Oggetto: [ID: 5720] Procedura di valutazione di impatto ambientale ai sensi dell'art. 23 del D.Lgs. 152/2006 relativa al progetto di impianto eolico composto da 13 aerogeneratori di potenza unitaria pari a 5,6 MW, per una potenza complessiva pari a 72,8 MW, da realizzarsi nel territorio comunale dei Mazara del Vallo e Marsala, ricadenti nella provincia di Trapani

Proponente: ITW Mazara S.r.l.

Parere tecnico-istruttorio della Soprintendenza Speciale per il PNRR

Fig. 1_ Estratto dalla tavola ITW_MZR_A16a4_1_Int1_Carta dei beni paesaggistici

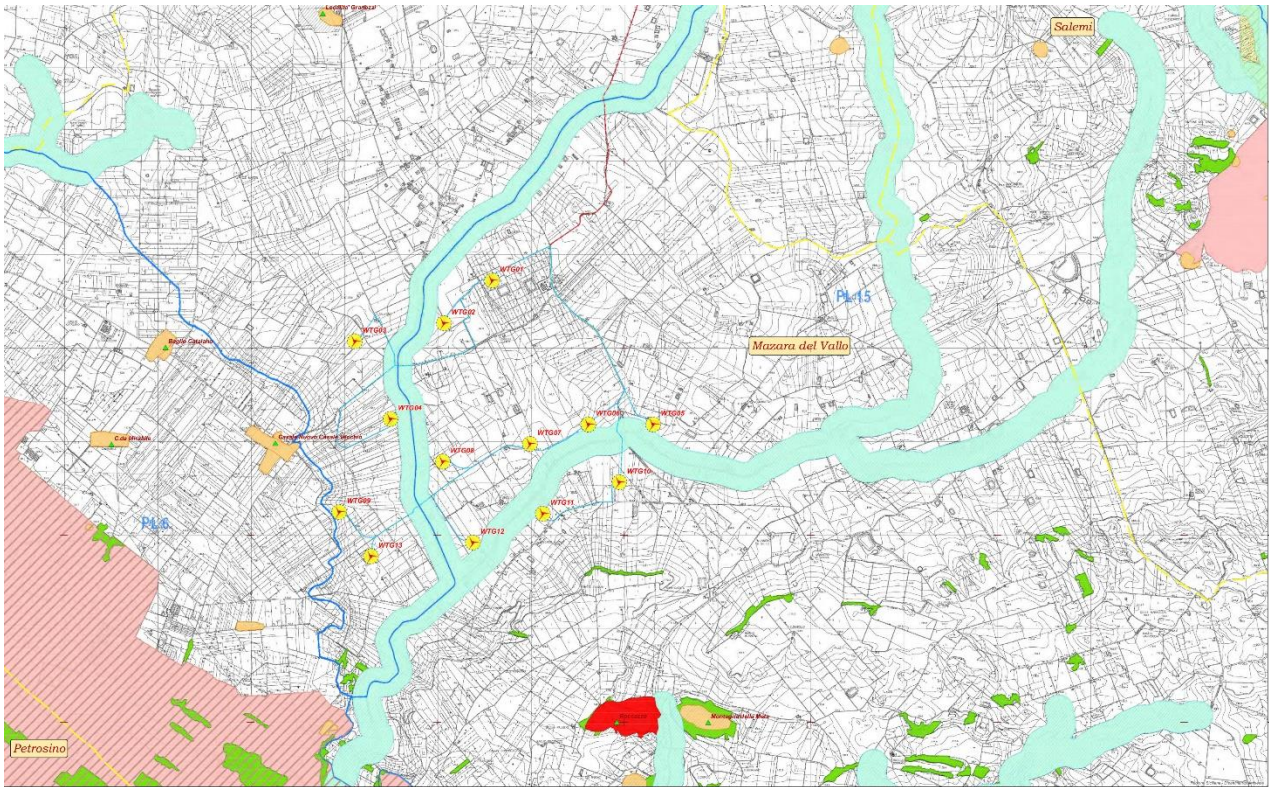
CONSIDERATO E VALUTATO che l'area interessata dalla realizzazione dell'impianto eolico calcolata nel *buffer* distanziale di 10 km sulla base di quanto disposto dal D.M. 10 settembre 2010, è caratterizzata dalla presenza di un importante patrimonio culturale tutelato ai sensi del D.Lgs. 42/04, non esaurientemente rilevato dal proponente, e nello specifico:

1. **BENI PAESAGGISTICI:** immobili e aree d'interesse pubblico tutelati ai sensi dell'art. 136 /art. 134, lett. c, gli ulteriori immobili ed aree specificamente individuati a termini dell'articolo 136 e sottoposti a tutela dai piani paesaggistici previsti dagli articoli 143 e 156:

- **Sciare di Marsala**, a circa 1,5 Km dall'impianto;
- **Uliveti di Monte Porticato**, a circa 5,8 Km dall'impianto;
- **Montagnola di Borrania**, a circa 9,9 Km. dall'impianto;

2.1) Beni paesaggistici vincolati *ope legis*, ai sensi dell'articolo 142 del Codice dei Beni Culturali, D.Lgs. 42/2004, comma 1, lettera c): *i fiumi, i torrenti, i corsi d'acqua iscritti negli elenchi previsti dal testo unico delle disposizioni di legge sulle acque ed impianti elettrici, approvato con regio decreto 11 dicembre 1933, n. 1775, e le relative sponde o piedi degli argini per una fascia di 150 metri ciascuna*", tra i quali:

- **Torrente Iudeo;**
- **Torrente Buccari;**
- **Fosso Piraneo, Canale Mazzimperi;**
- **Fiume Delia;**

- Casale Nuovo, Casale Vecchio "insediamento e necropoli di età arabo normanna" e "insediamento romano e medievale" distante circa 800 m. dall'aerogeneratore WTG09 e 1 Km dall'aerogeneratore WTG04;
- **Baglio Catalano**, villa romana su preesistenza tardo ellenistica, distante circa 2 Km dal WTG03;
- **Torre Busala** "Insediamento- Villa rustica di età preistorica romana", distante circa 1,4 Km dal WTG09 e WTG13
- **Montagna della Meta**, distante circa 2,5 Km da WTG11;
- **C.da Mirabile** "Villa rustica di età romana", distante circa 2,5 Km;
- **località c.da Guletta** "Insediamento –Necropoli di età preistorica romana";

- **insediamento preistorico di Roccazzo (Mazara del Vallo)** distante circa 2 Km dall'impianto – bene demaniale di grande rilevanza culturale;
- **insediamento preistorico di Mokarta (Salemi)** distante circa 8 Km dall'impianto – bene demaniale di grande rilevanza culturale.
